女川原子力発電所第2号	号機 工事計画審査資料
資料番号	02-補-E-01-0100_改 6
提出年月日	2023年8月1日

補足-100 工事計画認可申請書における本文および添付書類の作成要領に ついて

補足-100-6-1 残留熱除去系主要弁の 弁体修理工事について

補足-100-6-2 原子炉冷却材浄化系主配管の 要目表記載変更について

女川原子力発電所第2号機 設計及び工事計画の変更認可申請 変更前後比較表 【E11-F004A, B, C 構造図】

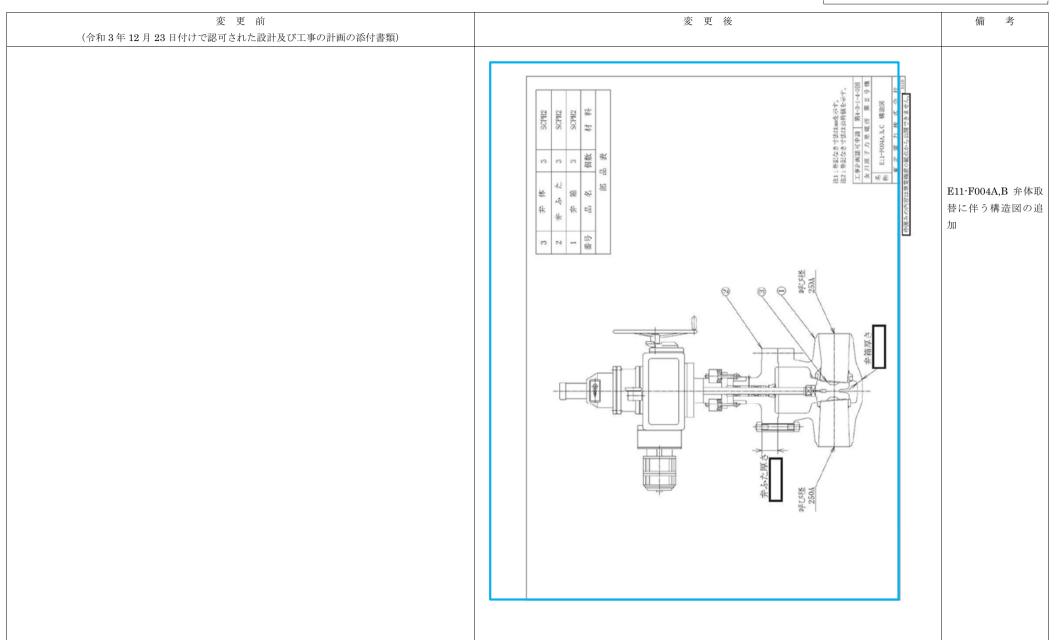
ĭ	発電用原子炉の設置、 運転等に関する規則 別表第二 添付書類	関連 条文	添付書類名	既認可からの 添付書類の変 更の有無	添付書類の 変更の有無の理由
3	強度に関する説明書 (支持構造物を含め て記載すること。)		・VI-3-3-3-3-1-4 弁の強度計算書(残留熱除去系)	有	E11-F004A, Bの修理工事に伴い, 取替えた弁体が構造強度を満足することを確認する必要があるため、評価を実施する。(別紙3参照)
		17 条 27 条	・VI-3-3-3-3-1-5-2 管の応力計算書(残留熱除去系)	無	E11-F004A, Bの修理工事は、同仕様(材料、寸法、重量)の弁体への取替えであり、建設時に作図した製作図面(現在も変更なし)に基づき弁体の製作を行うため、耐震計算書のインプットデータである当該弁の重量、弁本体の寸法および支持構造物の位置等について弁体取替に伴う変更はないことから、本計算書の変更はない。(別紙2参照)
4	構造図	15 条 27 条 28 条 32 条	• 第4-3-1-4-3図 E11-F004A, B, C構造図	有	残留熱除去系主要弁の弁体取替に伴い,機器の構造等を確認する必要があることから添付する。(別紙4参照)
